Kasa Rolniczego Ubezpieczenia Społecznego Oddział Regionalny w Krakowie

Nasz znak: 0700-OP.2300.100.2020

Dotyczy: ogłoszenia o zamówieniu na dostawę i montaż klimatyzatorów naściennych w pomieszczeniach biurowych: w PT KRUS Nowym Sączu (archiwum), PT KRUS w Limanowej PT KRUS w Nowym Targu – wraz z dojazdem.

PT Limanowa
 pok. 25

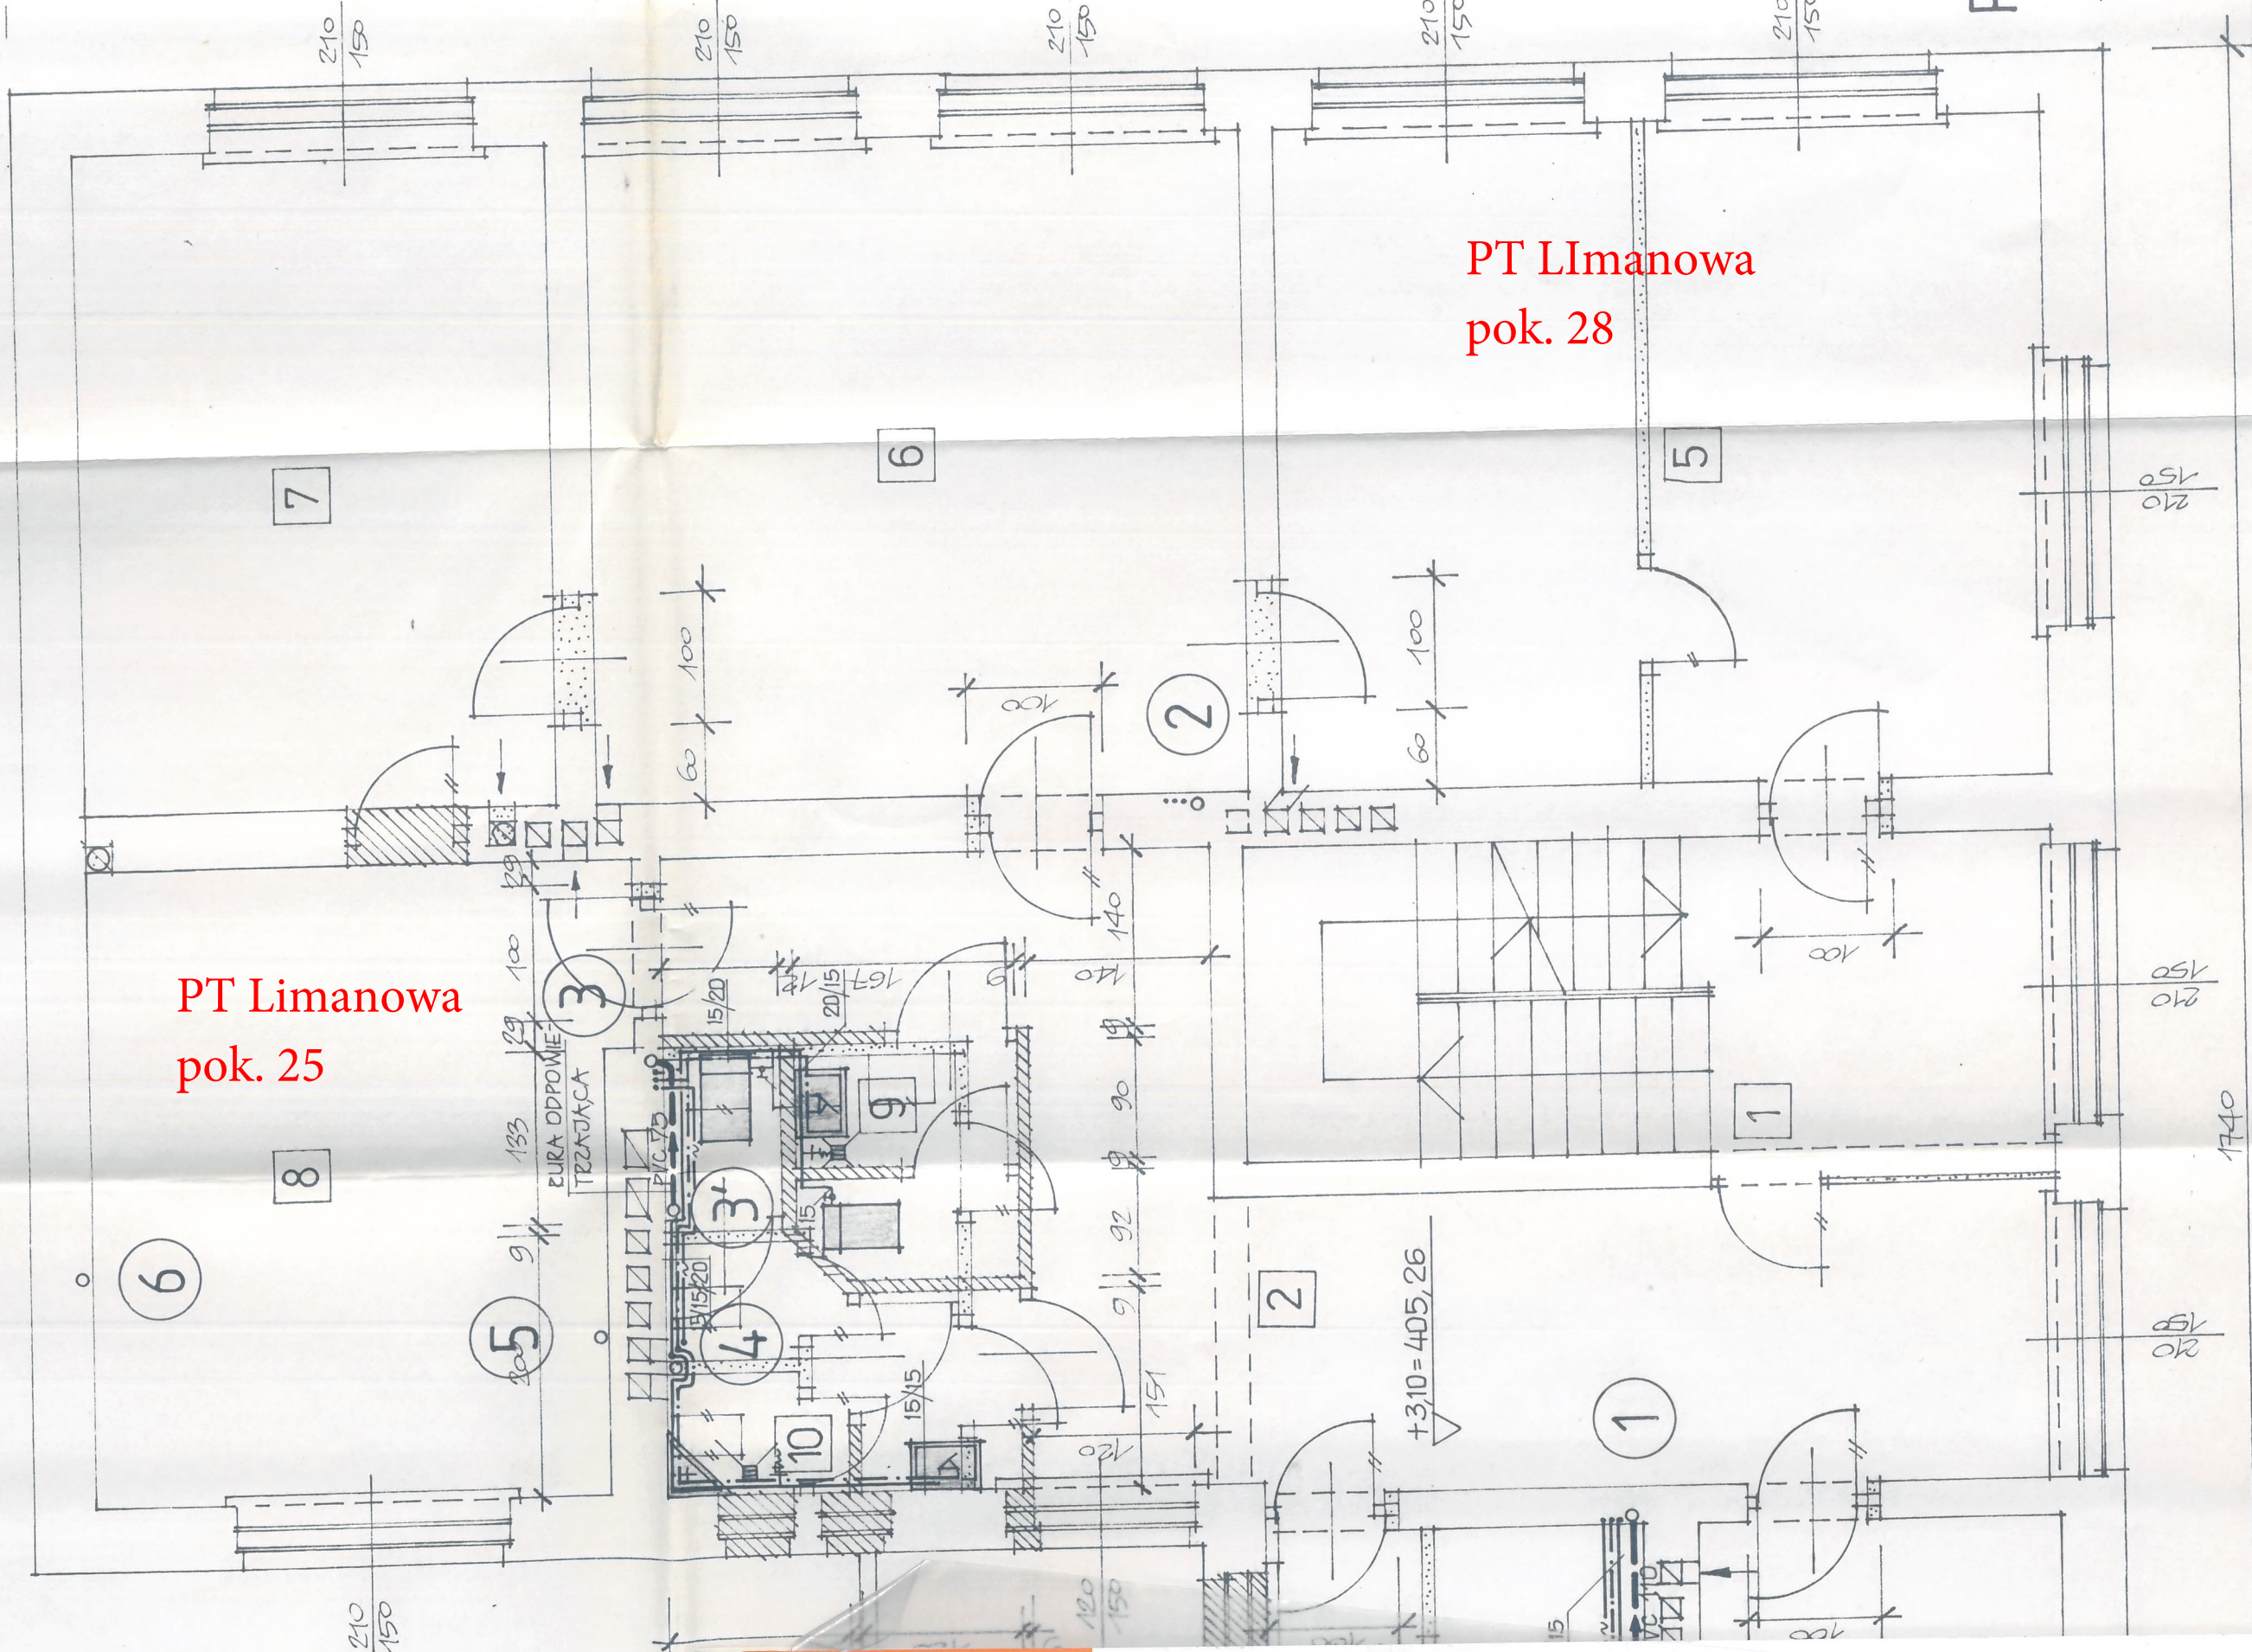
Proszę o udostępnienie rzutów pomieszczeń, w których montowane będą 4 klimatyzatory – dotyczy części II.

Rzuty w załączeniu.

PT Nowy Targ
pok. 206

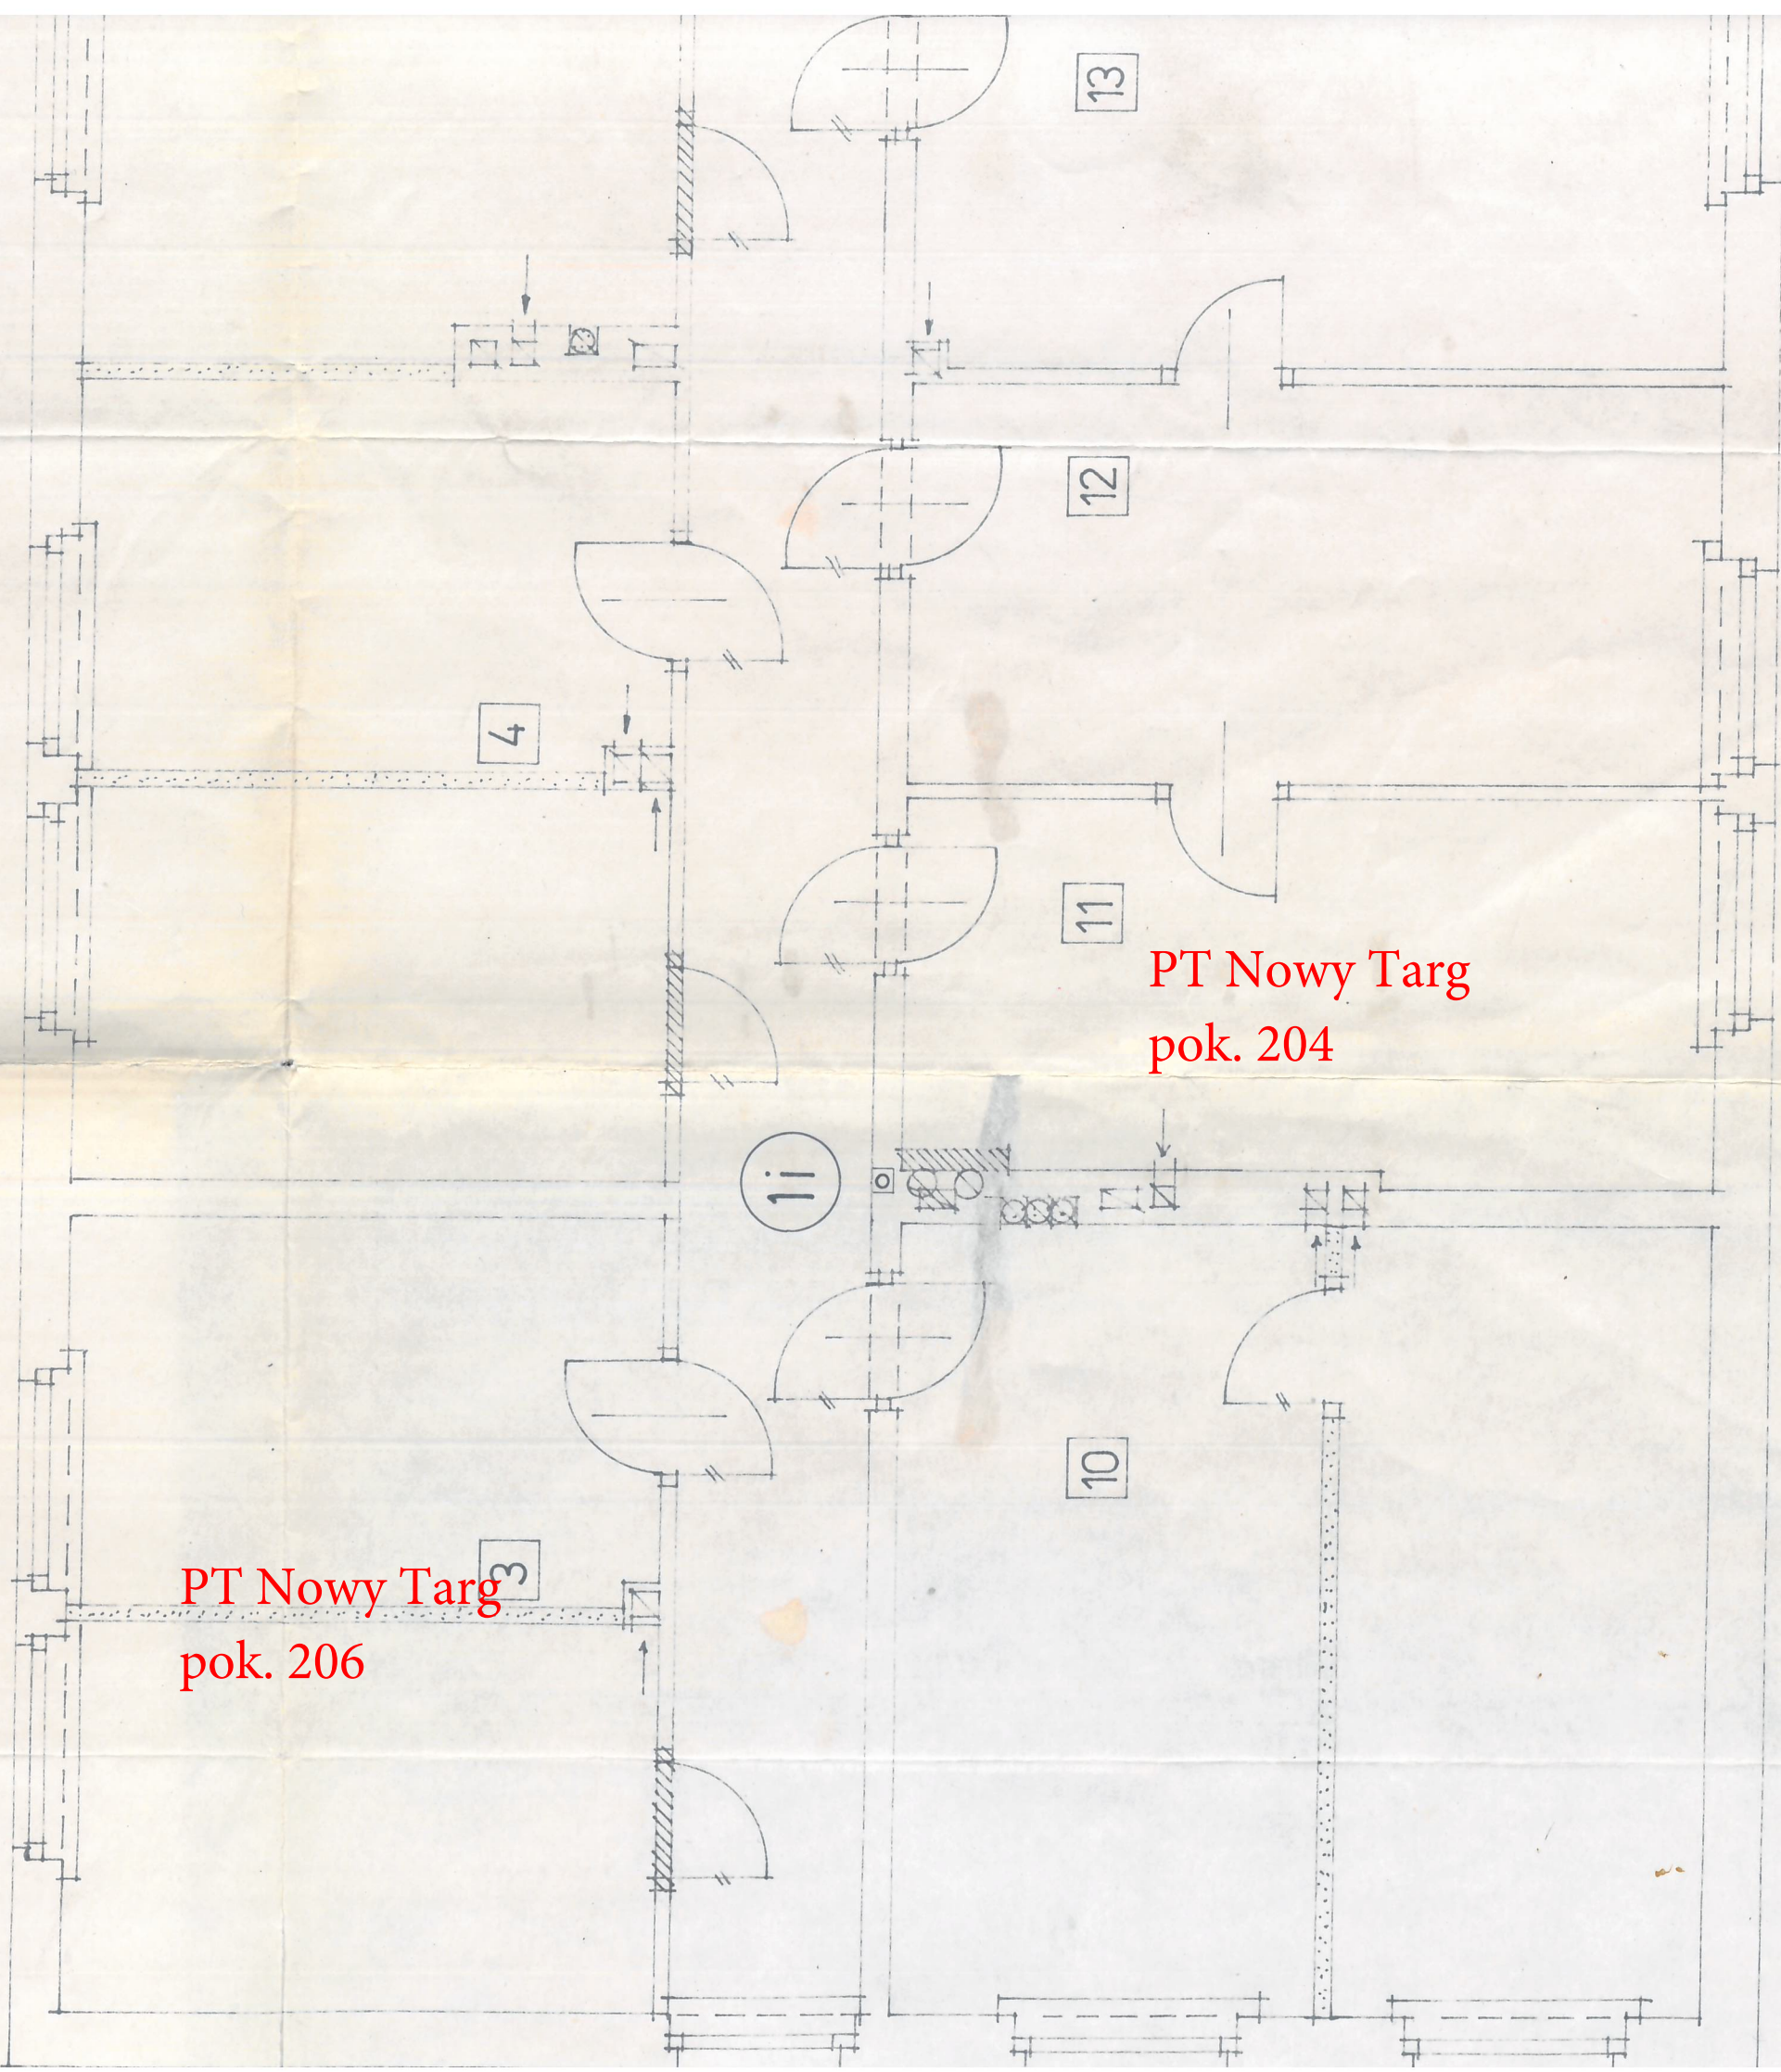
Na jakiej wysokości montowane będą jednostki zewnętrzne? – dotyczy części II.

Zamawiający nie jest w stanie określić dokładnej wysokości montażu jednostek zewnętrznych. Podaje orientacyjne wysokości kondygnacji od poziomu gruntu: PT Limanowa około 5 m, PT Nowy Targ: pok. 204 około 5 m, pok. 206 około 7,5 m.
